**Modulo per la presentazione delle osservazioni per i piani/programmi/progetti
sottoposti a procedimenti di valutazione ambientale di competenza statale**

ID: Codice procedura (ID_VIP/ID_MATTM):10844

Impianto per la produzione di energia elettrica da fonte eolica, costituito da 6 aerogeneratori della potenza complessiva di 37,2 MW, un sistema di accumulo da 25 MW e relative opere connesse in località "Rempillo" nel comune di Pitigliano (GR).

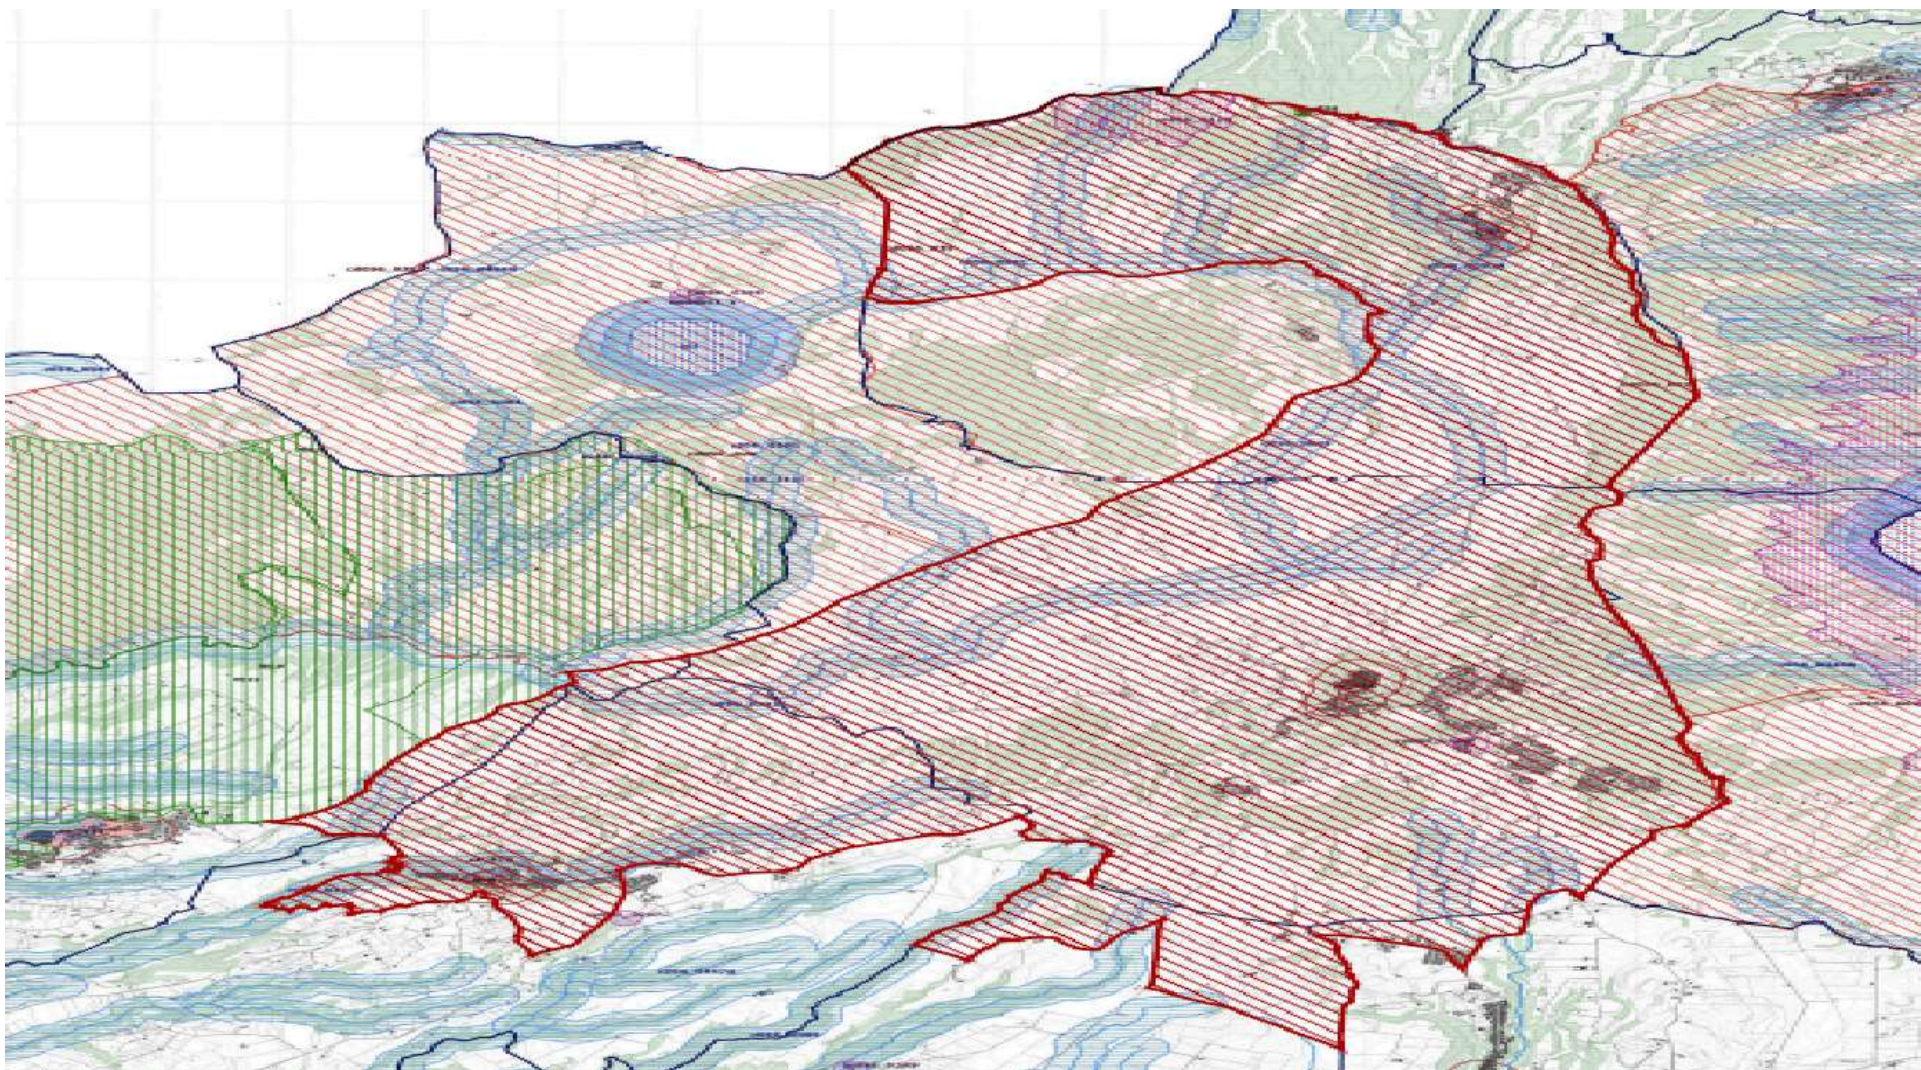
l'immagine n. 2 dell' ALLEGATO) all'area di notevole interesse pubblico " Conca del lago di Bolsena" (D.M. 24.10.1960). Praticamente una vasta zona che per interesse paesaggistico e naturalistico oltre che storico, archeologico e identitario rappresenta un unicum nel panorama nazionale.

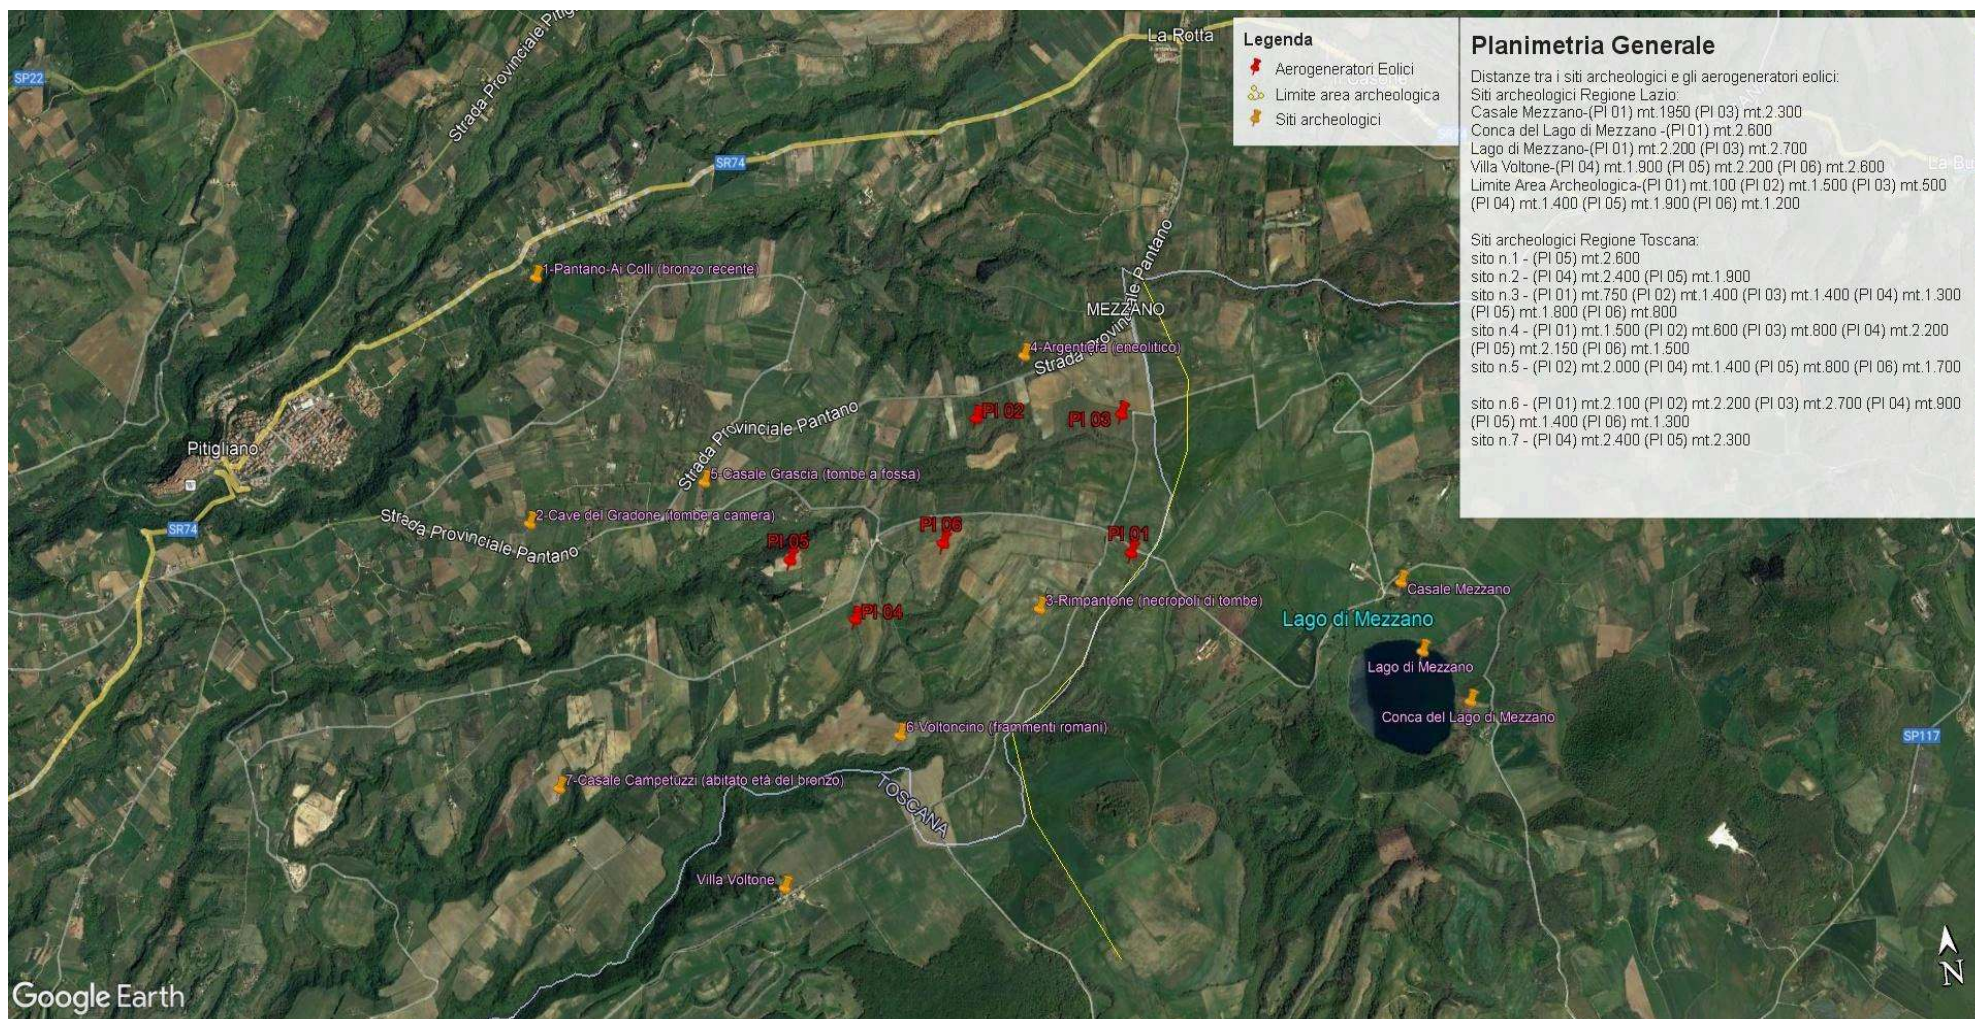
Inoltre, la zona in cui insisterebbe l'impianto eolico industriale Rempillo è compresa nelle fasce di rispetto di 3 km di diversi beni archeologici tutelati dalla parte II del Codice dei Beni Culturali (vedi Allegato, immagine n. 3). Inoltre le pale P04 e P05 ricadono all'interno di un'area archeologica che la

Immagine n. 4 Situazione di saturazione da impianti FER nella provincia di Viterbo. Non sono riportati gli impianti fotovoltaici e agrivoltaici che hanno inciso per buona parte nel cumulo di impianti FER per superare già nel 2023 gli obiettivi del PNIEC assegnati alla Regione Lazio per il 20230.

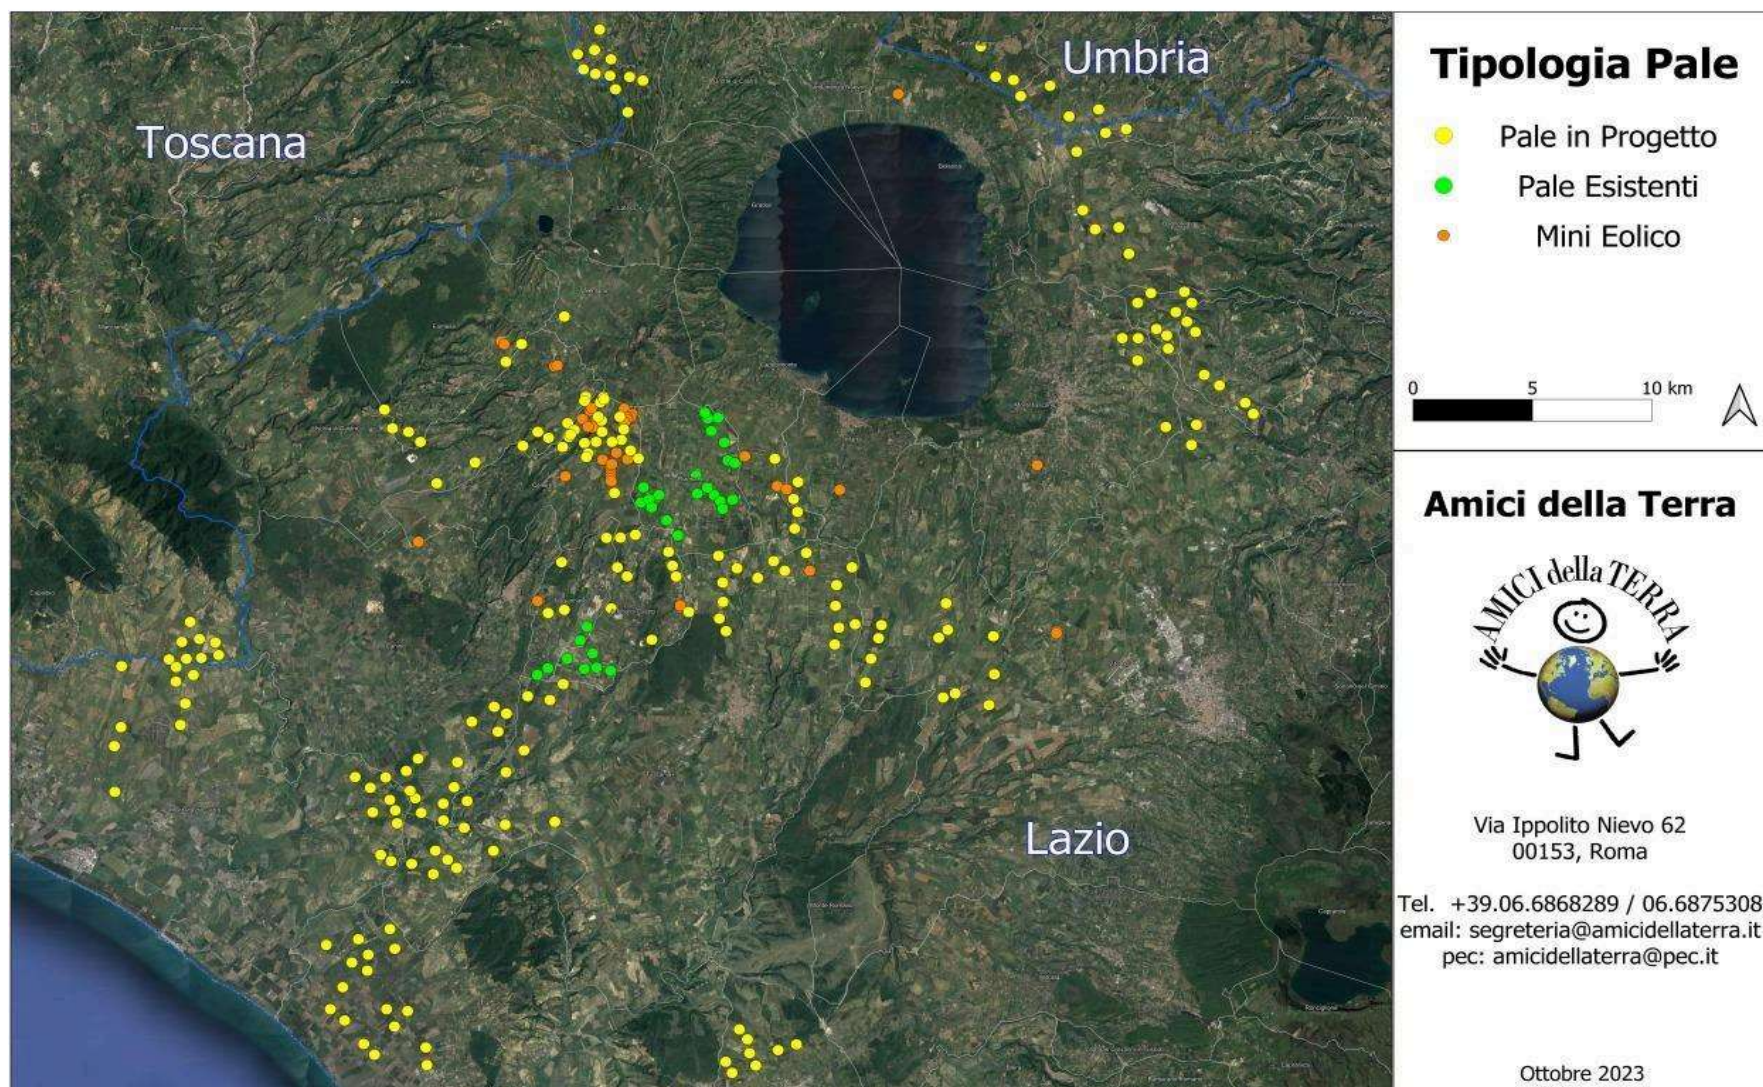
nn. 1 e 2 e crea anche degli impatti negativi anche sui beni naturalistici come verrà dettagliato nell'Osservazione n. 4. Inoltre andrebbe a sommarsi al già enorme cumulo di impianti eolici e fotovoltaici e geotermici che già creano una elevata criticità ambientale nella provincia di Viterbo e interferiscono anche con il territorio toscano come si può vedere dalle immagini nn. 4 e 5 dell'Allegato n. 1.
